Abschließende Mitteilung

an das
Bundesministerium für Verkehr
und digitale Infrastruktur

Planung der Ortsumgehung Dinkelsbühl
im Zuge der Bundesstraße 25

Abbildung 2: Überblick Knotenpunktform Linksversatz

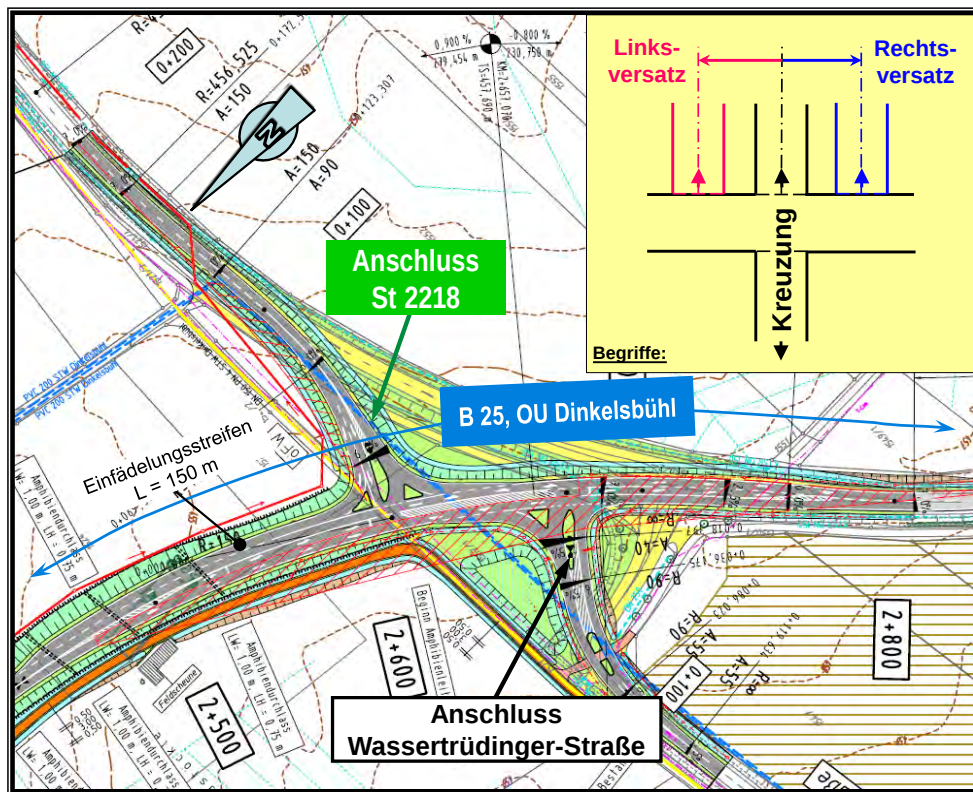
Die Oberste Baubehörde im Bayerischen Staatsministerium des Innern (OBB) sah den Ausbau der Kreuzung als Linksversatz „... insbesondere auf Grund der Belange der Verkehrssicherheit nicht als die beste Lösung ... obwohl die Verkehrsqualität ... noch im Rahmen der Richtlinien liegt ...“. Im Zuge der Aufstellung der Planfeststellungsunterlagen sollte „... die Ausbildung dieses Knotens als teilplanfreie Kreuzung ... nochmals überprüft werden.“

(2) Das Prüfungsamt hielt die gewählte Lösung eines Linksversatzes für die Anbindung der St 2218 und der Wassertrüdingen Straße an die neue B 25 OU Dinkelsbühl – entgegen der Auffassung der OBB – für sachgerecht. Denn nach Auffassung des Prüfungsamtes erfüllt bereits ein Versatz alle Anforderungen in Bezug auf die Verkehrssicherheit. Die Variante einer teilplanfreien Kreuzung, wie sie von der OBB gefordert wurde, hielt das Prüfungsamt daher – insbesondere auch mit Blick auf die Vorgaben des Kostenmanagements – für unwirtschaftlich und nicht erforderlich.

Ergänzend wies das Prüfungsamt darauf hin, dass der geplante Linksversatz die Anforderungen an die Verkehrsqualität – wie vom Amt nachgewiesen und von der OBB bestätigt – erfüllt. Zudem entspricht der Amtsentwurf den zugrunde gelegten Anforderungen der RAS-N, nach denen Knotenpunkte an einer Straße der Kategorie A II grundsätzlich plangleich auszuführen sind.

Das Prüfungsamt schätzte, dass der Bund bei einem Verzicht auf einen teilplanfreien Knotenpunkt mit dem Bau eines Linksversatzes bei vergleichbarer Verkehrssicherheit zusätzliche Ausgaben von 1,2 Mio. Euro vermeiden kann.

Das Prüfungsamt bat, bei der Planung der B 25 OU Dinkelsbühl die vom Amt favorisierte Variante des Linksversatzes weiter zu berücksichtigen. Die von der OBB favorisierte Variante sollte nicht weiterverfolgt werden. Es empfahl zudem zu untersuchen, ob sich an dieser Stelle auch ein Rechtsversatz mit vergleichbarem baulichem Aufwand realisieren lässt. Das Prüfungsamt bat um Stellungnahme.

Das Bundesverkehrsministerium hat erklärt, dass es sich der Forderung des Prüfungsamtes nach weiterer Berücksichtigung des Linksversatzes anschließe, da er ausreichend leistungsfähig sei. Die von der OBB geforderte teilplanfreie Lösung werde aus diesem Grund nicht weiterverfolgt.

Das Prüfungsamt begrüßt die Zustimmung des Bundesverkehrsministeriums. Der Bund kann so Ausgaben von 1,2 Mio. Euro gegenüber der von der Obersten Baubehörde im Bayerischen Staatsministerium des Innern, für Bau und Verkehr geforderten teilplanfreien Lösung vermeiden.

Abbildung 3: Einmündung der St 2218 mit Einfädelungstreifen

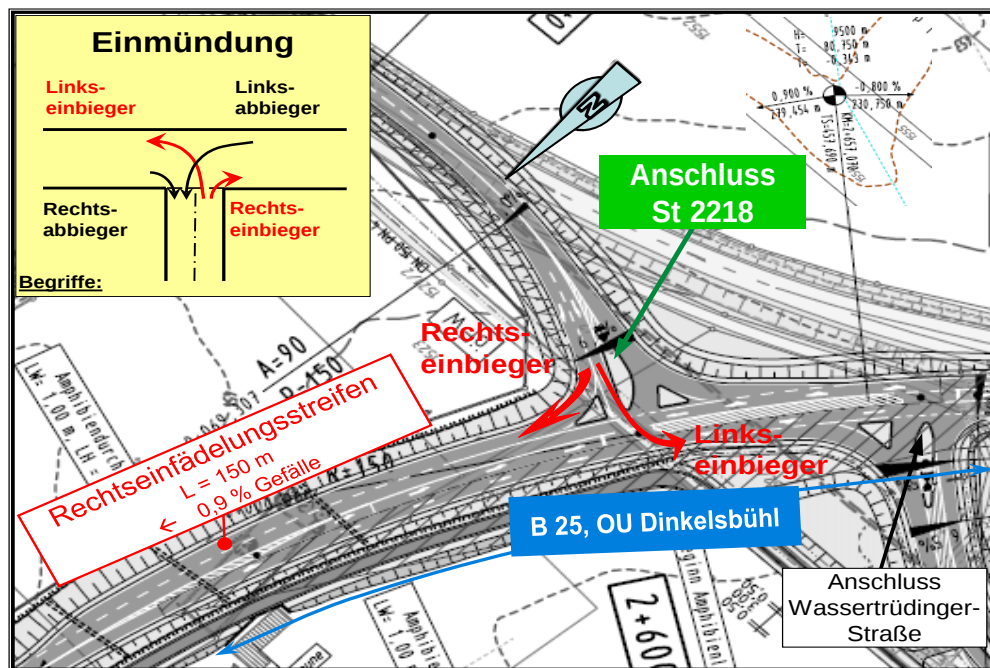
Beim Berechnen der Verkehrsqualität der Einmündung nach dem HBS ließ das Amt den geplanten Rechtseinfädelungstreifen unberücksichtigt. Auf dieser Grundlage ermittelte das Amt für den rechtseinbiegenden Verkehrstrom aus der St 2218 in die B 25 die beste Qualitätsstufe A. Einen Nachweis¹³, aus dem die Notwendigkeit des Rechtseinfädelungstreifens hervorgeht, führte das Amt nicht.

(2) Das Prüfungsamt hielt den Rechtseinfädelungstreifen am Anschluss der St 2218 an die B 25 für unwirtschaftlich und angesichts der Vorgaben der RAS-K-1 und des HBS für nicht notwendig. Nach seiner Ansicht erfüllt an dieser Stelle auch der Anschluss ohne Rechtseinfädelungstreifen alle Anforderungen der Richtlinien im Hinblick auf die Verkehrssicherheit und Verkehrsqualität.

Denn die Verkehrssicherheit ist weder durch einen spitzwinkligen Anschluss der St 2218 noch durch Defizite bei der Sichtweite für den rechtseinbiegenden Verkehr in die B 25 eingeschränkt.

Zudem ist die vom Amt ermittelte Wartezeit für den Rechtseinbieger aus der St 2218 – selbst ohne Einfädelungsstreifen – so gering, dass mit der berechneten Qualitätsstufe A die geforderte Mindestqualitätsstufe D weit übertroffen wird.¹⁴ Das leichte Gefälle der B 25 im Bereich des Anschlusses der St 2218 begünstigt darüber hinaus ein zügiges Rechtseinbiegen in die B 25. Daher bestand aus Sicht des Prüfungsamtes – entgegen der Auffassung des Amtes – kein Bedarf, den Einbiegevorgang für den Rechtseinbieger zu verbessern.

Nach Schätzungen des Prüfungsamtes vermeidet der Bund mit der sparsameren Ausbauvariante der Einmündung ohne Rechtseinfädelungsstreifen unnötige Ausgaben von 35 000 Euro einschließlich Erhaltungskosten.

Das Bundesverkehrsministerium hat u. a. aufgeführt, dass sich mit dem Rechtseinfädelungsstreifen die Sichtverhältnisse des Rechtseinbiegers aus der St 2218 gegenüber dem sichtbehindernd wartenden Linkseinbieger aus der St 2218 deutlich verbessern ließen. Der rechts einbiegende Verkehr aus der St 2218 könne sich mit dem Verkehr der B 25 verkehrssicher verflechten, ohne den Verkehrsablauf zu beeinträchtigen. Das Bundesverkehrsministerium hat den Mehraufwand für einen Einfädelungsstreifen für gerechtfertigt gehalten, um die Verkehrssituation am Knoten relativ kostengünstig zu verbessern.

Das Prüfungsamt kann der Argumentation des Bundesverkehrsministeriums im Hinblick auf die Verkehrssicherheit nicht folgen. Denn im vorliegenden Fall sind keine Defizite bei den Sichtverhältnissen des Rechtseinbiegestroms ohne Rechtseinfädelungsstreifen erkennbar. Nach Auffassung des Prüfungsamtes könnten die Sichtverhältnisse für den Rechtseinbieger nur dann durch benachbart wartende Linkseinbieger beeinträchtigt sein, wenn die Einmündung der St 2218 auf der Kurveninnenseite an die Fahrbahn der bevorrechtigten B 25 angeschlossen wäre. Da die Einmündung der St 2218 jedoch an der Kurvenaußenseite an die

Insgesamt hält das Prüfungsamt den geplanten Einfädelungstreifen im Hinblick auf die Verkehrsqualität und Verkehrssicherheit weiter für unnötig. Das Prüfungsamt bat das Bundesverkehrsministerium abschließend, seine Sichtweise nochmals zu überdenken.

**Abbildung 5: Zusammenstellung der Geh- und Radwegführung Bestand – Planung
Amt – Untersuchung Prüfungsamt**

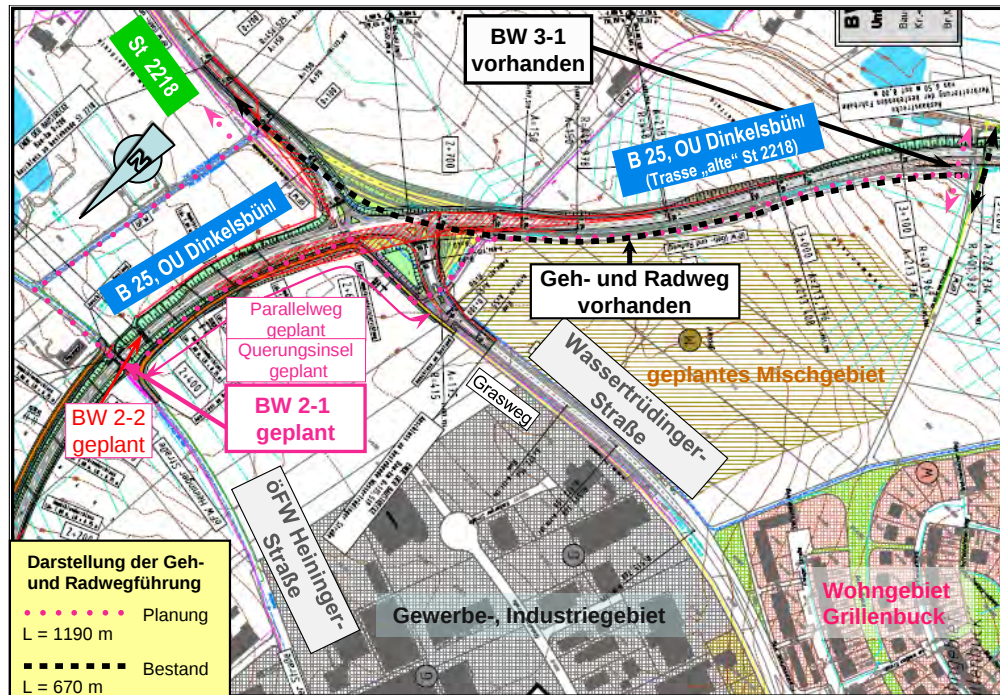
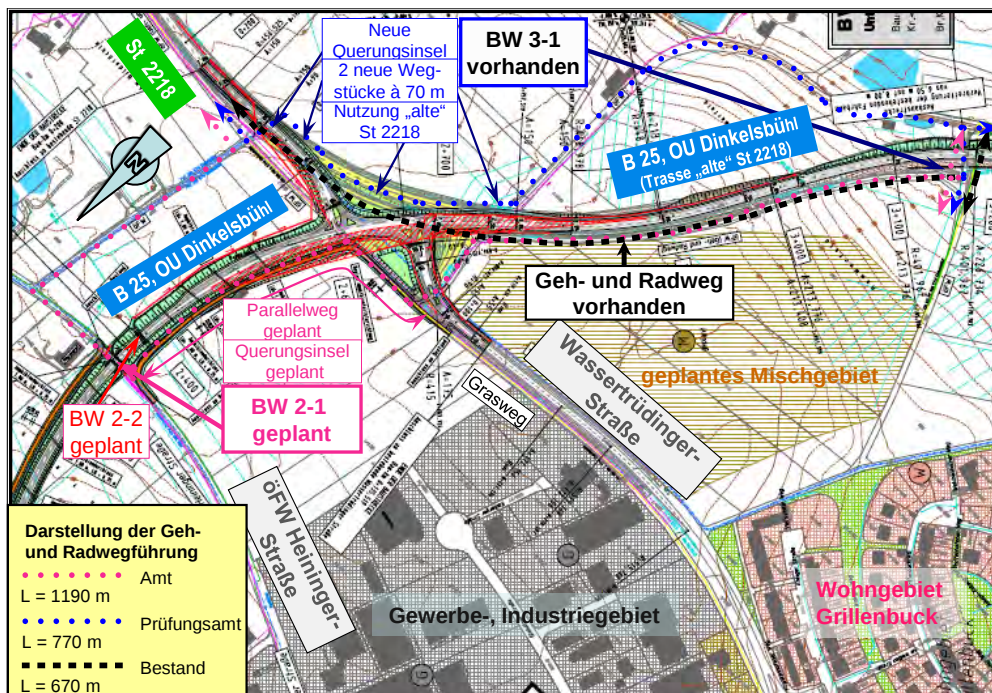
Im Vergleich zum bestehenden Geh- und Radweg beträgt die Länge des Umwegs rund 100 m. Das geplante BW 2-1 ist bei dieser Linienführung entbehrlich. Ohne das geplante Unterföhrungsbauwerk BW 2-1 kann auch der dafür vorgesehene Straßendamm der B 25 niedriger und damit flächensparender hergestellt werden. Die geplante Amphibienunterföhrung (BW 2-2) kann zudem verkürzt werden.

Bei der vom Prüfungsamt untersuchten Linienführung fallen die Kosten von 152 000 Euro für das Unterführungsbauwerk BW 2-1 nicht an. Nach überschläglicher Kostenermittlung entfallen mindestens weitere 55 000 Euro für eingesparte Straßenbauarbeiten.

Das Prüfungsamt hielt die Alternativwegeführung für verkehrssicherer und wirtschaftlicher als die Planung des Amtes. Sie erfüllt im Gegensatz zur bisherigen Planung des Amtes alle Vorgaben des Bundesverkehrsministeriums zum Kostenmanagement und der Grundsätze des Radwegebaus. Das bisher geplante BW 2-1 sowie der geplante neue Parallelweg werden für eine zweckmäßige und verkehrssichere Wegführung nicht benötigt.

Mit der Alternative reduziert sich der Umweg um mehr als 80 % bzw. 420 m gegenüber der Planung des Amtes. Damit erhöht sich die Verkehrssicherheit. Denn das Prüfungsamt sah insbesondere bei der vom Amt vorgesehenen Wegführung die Gefahr, dass der relativ große Umweg Fußgänger und Radfahrer dazu verleitet, die neue B 25 an nächstgelegener Stelle – bspw. im Bereich der Einmündungen – ungesichert und damit verkehrsgefährdend zu überqueren. Im Gegensatz zur Wegführung des Amtes erfüllt die Alternative – mit einem Umweg von nur 15 % – auch die Vorgaben im Hinblick auf die maximal akzeptierte Länge von Umwegen von 20 % nach den RIN.

Nach Schätzungen des Prüfungsamtes spart der Bund mit der Alternative gegenüber der bisherigen Planung des Amtes neben der Erhöhung der Verkehrssicherheit Kosten von über 250 000 Euro ein.

Das Bundesverkehrsministerium hat erklärt, die vom Prüfungsamt vorgenommene Umwegbetrachtung träfe zu, wenn nur die Wegeverbindung entlang der St 2218 betrachtet werde. Dieser Umweg beträfe jedoch nur einen kleineren Teil des Fußgänger- und Radverkehrs von und nach Botzenweiler. Denn der Hauptteil des Fußgänger- und Radverkehrs über die geplante Querverbindung mit dem öFW Heininger Straße werde direkt an sein Zielgebiet (Stadtgebiet von Dinkelsbühl) angeschlossen. Auch für das Wohngebiet Grillenbuck der Stadt Dinkelsbühl träte in Richtung Botzenweiler durch die Ortsumgehung keine Verschlechterung ein, da durch die geplante Querverbindung eine direkte Anbindung an den öFW Heininger Straße hergestellt werde.

Zusammengefasst werde die vom Prüfungsamt vorgeschlagene Alternativlösung den „tatsächlichen Verkehrsströmen“ nicht gerecht. Konkrete Verkehrsbelastungen der einzelnen Ströme hat das Bundesverkehrsministerium nicht genannt. Es hat angemerkt, die vom Prüfungsamt vorgesehene höhengleiche Querung der St 2218 und der B 25 weise zudem ein Sicherheitsdefizit auf. Die Beibehaltung der Wegeverbindung zwischen Botzenweiler und dem Stadtgebiet von Dinkelsbühl über den öFW Heininger Straße mittels des geplanten Unterführungsbauwerks BW 2-1 hat das Bundesverkehrsministerium zur Gewährleistung der sicheren Querung der Ortsumgehung für gerechtfertigt gehalten.

Das Prüfungsamt könnte der Argumentation des Bundesverkehrsministeriums für die Beibehaltung der Wegeverbindung über den öFW Heininger Straße mittels des geplanten Unterführungsbauwerks BW 2-1 dennoch folgen. Doch setzt dies voraus, dass der Hauptteil des Fußgänger- und Radverkehrs tatsächlich über diese Wegeverbindung abgewickelt wird und dass die Verkehrszahlen die mit dem Bau des BW 2-1 verbundenen Ausgaben für den Bund rechtfertigen können. Dem Prüfungsamt liegen keine Daten zur tatsächlichen Stärke und Verteilung der Fußgänger- und Radverkehrsströme auf dem Geh- und Radweg entlang der St 2218 sowie auf dem öFW Heininger Straße vor. Daher steht aus seiner Sicht mit der Alternativlösung einschließlich des anknüpfenden Wegesystems auch zwischen dem Stadtgebiet Dinkelsbühl mit Wohngebiet Grillenbuck und Botzenweiler künftig eine sichere und grundsätzlich annehmbare Wegeverbindung zur Verfügung.

Abbildung 6: Unterführung BW 1-2

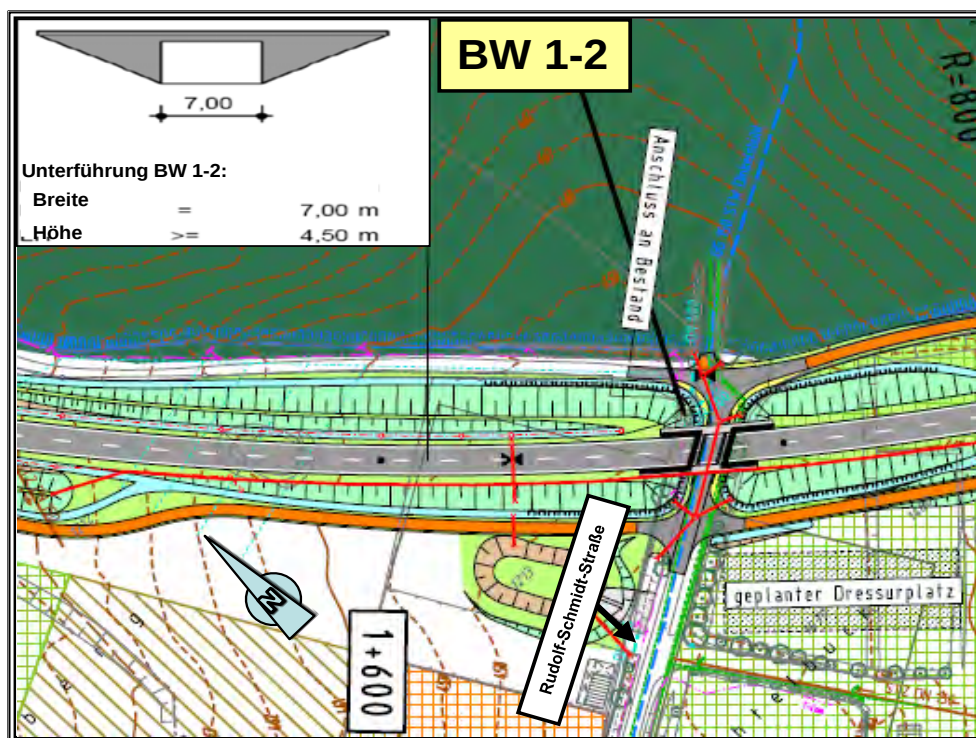
Das Amt rechnet mit Baukosten für das geplante zweistreifige Unterführungsbauwerk von rund 260 000 Euro. Für den Bau einer einstreifigen Unterführung schätzt das Prüfungsamt die Baukosten überschläglich auf rund 200 000 Euro.

Dass im Bauwerksbereich ein einstreifiger Wegequerschnitt angemessen ist, zeigt sich auch in der Dimensionierung der vorhandenen und geplanten anschließenden ländlichen Wege. Diese sind ebenfalls lediglich als einstreifiges Wegesystem ausgebildet. Selbst der mit 3,9 m etwas breitere Weg am geplanten Standort des Unterführungsbauwerks entspricht dem Ausbaustandard eines einstreifigen Wegesystems.

Das Prüfungsamt schätzte die Einsparungen bei einer Reduzierung der unwirtschaftlich geplanten Unterführung auf einen einstreifigen Querschnitt auf mindestens 70 000 Euro einschließlich ersparter Erhaltungskosten.

Der Unterführung komme zudem die Funktion einer Tierquerungshilfe zu. Gemäß der Angaben der Auftragsverwaltung sei für bodengebundene Tiere ein unbefestigter Seitenstreifen vorgesehen, um damit Kollisionen mit landwirtschaftlichem Verkehr auszuschließen. Für Fledermäuse, vor allem tief fliegende Arten, wie sie an der Rudolf-Schmidt-Straße nachgewiesen seien, sei mit den geplanten Abmessungen zu erwarten, dass die Funktion nach einem gewissen Gewöhnungseffekt erfüllt werde.

Das Prüfungsamt folgt jedoch den Ausführungen zur geplanten Aufweitung der Durchfahrtsöffnung auf 7 m aufgrund der geplanten Zusammenfassung mehrerer Wege am geplanten Bauwerk. Denn hierdurch ist dort künftig eine stärkere Verkehrsbelastung aufzunehmen und verkehrssicher abzuwickeln.

Abbildung 7: Knotenpunkt B 25/ St 2220 mit Geh- und Radweg, Planung des Amtes

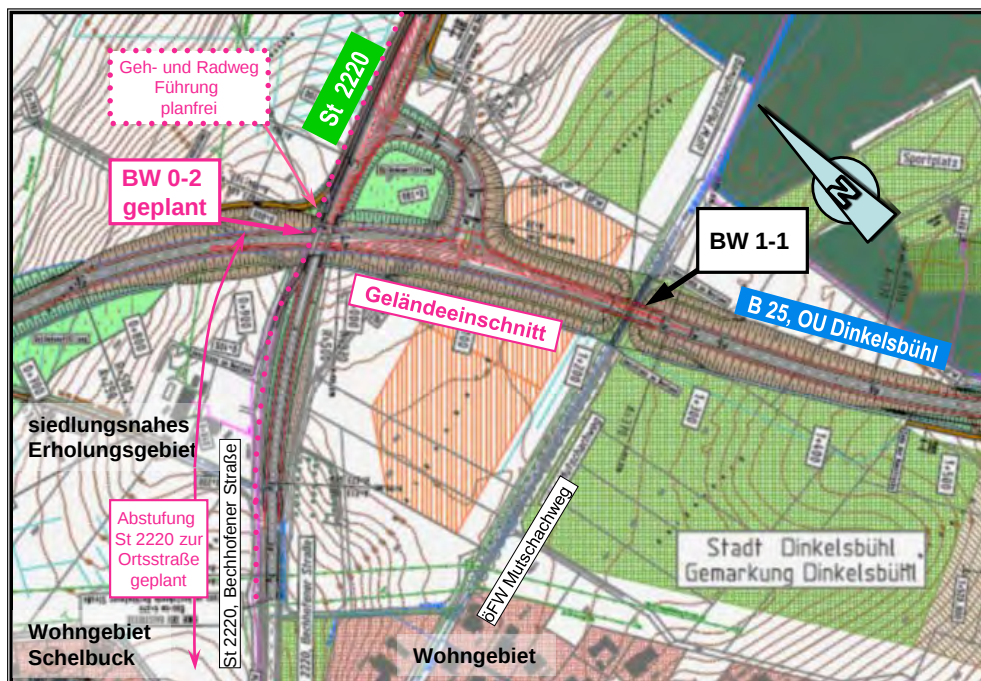
Für die Trasse der neuen B 25 plant das Amt zudem einen bis zu 11 m tiefen und 55 m breiten Geländeeinschnitt herzustellen. Der geplante teilplanfreie Knotenpunkt liegt innerhalb dieses Geländeeinschnitts (siehe Abbildung 7).

Nach Schätzungen des Prüfungsamtes kostet der vom Amt vorgesehene teilplanfreie Knotenpunkt mit Bau des Überführungsbauwerkes BW 0-2 mindestens 1,2 Mio. Euro.

Das Prüfungsamt hielt die von ihm aufgezeigte alternative Verknüpfung der St 2220 mit der B 25 über einen dreiarmligen Kreisverkehr einschließlich der geänderten Geh- und Radwegführung für verkehrssicherer und wirtschaftlicher als die Planung des Amtes. Sie erfüllt im Gegensatz zur bisherigen Planung alle Vorgaben des Bundesverkehrsministeriums zum Kostenmanagement. Das bisher geplante BW 0-2 wird für die sichere Abwicklung des Knotenpunktverkehrs nicht benötigt.

Denn wissenschaftliche Untersuchungen auf Grundlage empirischer Erhebungen belegen beachtliche Vorteile bei der **Verkehrssicherheit** für alle Verkehrsarten am Kreisverkehr gegenüber dem vom Amt geplanten teilplanfreien Knotenpunkt. Für den teilplanfreien Knotenpunkt ergibt sich – aufgrund der über doppelt so hohen Anzahl von Konfliktpunkten für den Kraftfahrzeugverkehr – eine dreifach höhere Unfallkostenrate als beim Kreisverkehr. Wie aus dem vom Bundesverkehrsministerium eingeführten Merkblatt hervorgeht, stellt der Kreisverkehr insbesondere für Fußgänger und Radfahrer eine sichere Straßenverkehrsanlage dar. Das Amt teilt diese Auffassung vom Grundsatz her, denn es hat selbst einen Kreisverkehr mit Fußgänger- und Radfahrerquerung am Bauanfang der geplanten B 25 Ortumgehung vorgesehen.

Nach Schätzung des Prüfungsamtes kann der Bund bei einem Verzicht auf einen teilplanfreien Knotenpunkt und dem Bau eines Kreisverkehrs bei höherer Verkehrssicherheit und Umweltverträglichkeit Ausgaben von fast 1 Mio. Euro einsparen.

Das Prüfungsamt bat, bei der Planung der B 25 OU Dinkelsbühl den vom ihm favorisierten dreiarmligen Kreisverkehr einschließlich der geänderten Geh- und Radwegführung zu berücksichtigen. Ferner bat es die erforderlichen Leistungsfä-

Abbildung 12: Varianten BW 1-1, Planung Amt – Untersuchung Prüfungsamt

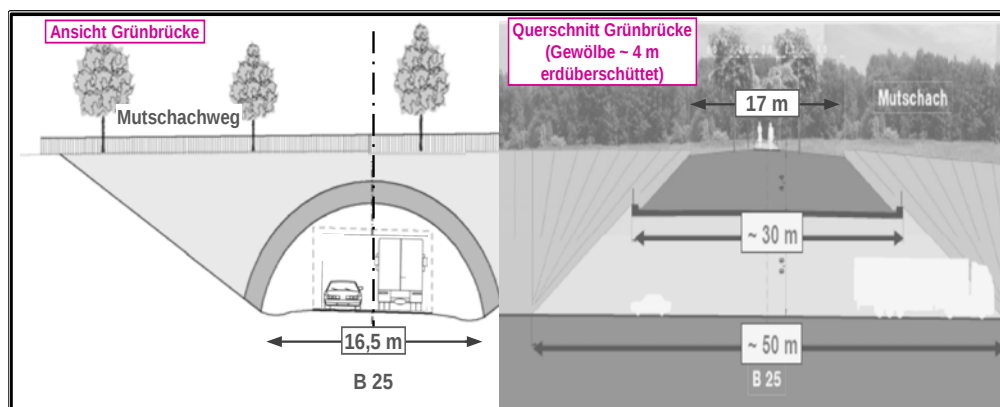
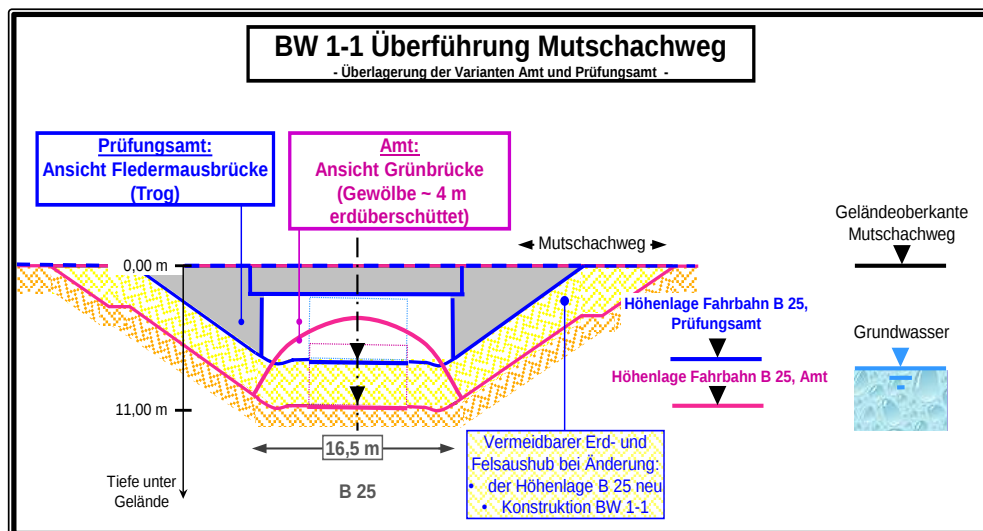
Die untersuchte Überführung nutzt die mögliche Anhebung der Straßenhöhenlage der B 25 für den Fall des Verzichtes auf den teilplanfreien Anschluss der St 2220 mit Bau eines Kreisverkehrs (siehe Nr. 6). Dadurch kann der Geländeeinschnitt deutlich reduziert werden. Zudem minimiert sich durch die Alternative die Brückenfläche auf rund 250 m². Darüber hinaus lassen sich die Eingriffe in das Grundwasservorkommen am benachbarten Brunnen der Wasserversorgung Mutschachweg aufgrund der geringeren Tiefe des Einschnitts nach Kenntnis des Prüfungsamtes vermindern oder sogar vermeiden.

Das Prüfungsamt hielt eine Fledermausbrücke für wirtschaftlicher und verträglicher für Natur und Landschaft als die bisher geplante Grünbrücke.

Das Bundesverkehrsministerium hat bestätigt, dass das MAQ für den Fledermauswechsel eine geringere Bauwerksbreite als die Vorentwurfslösung der Auftragsverwaltung vorsehe. Es hat erklärt, dass es die Auftragsverwaltung daher gebeten hätte, die im Vorentwurf enthaltene Bauwerksplanung zu überarbeiten. Nach seiner Auffassung sei die vom Prüfungsamt vorgeschlagene Trogkonstruktion jedoch in diesem Fall ebenfalls keine geeignete Lösung. Bei ihrer Verwirklichung sei u. a. der mögliche Bewuchs zur Führung der Fledermäuse voraussichtlich zu niedrig.

Das Bundesverkehrsministerium hat ergänzend mitgeteilt, dass sich die Auftragsverwaltung mit der Optimierung der Bauwerksgestaltung auseinandergesetzt habe. Das Einsparpotential liege bei bis zu 250 000 Euro. Das Bundesverkehrsministe-

Das Prüfungsamt begrüßt, dass das Bundesverkehrsministerium die Brückenplanung zur Überführung des Mutschachwegs nochmals überprüfen lässt. Die Argumente gegen eine Trogkonstruktion nimmt das Prüfungsamt mit Blick auf die hier vorgesehene Art des Bewuchses zur Kenntnis. Das Prüfungsamt geht davon aus, dass die Variante „hochgesetzter überschütteter Bogen mit Portalflügeln“ bei besserer Wirtschaftlichkeit gegenüber der bereits optimierten Gewölbekonstruktion – mit Einsparpotential von bis zu 250 000 Euro – zur Ausführung kommt.
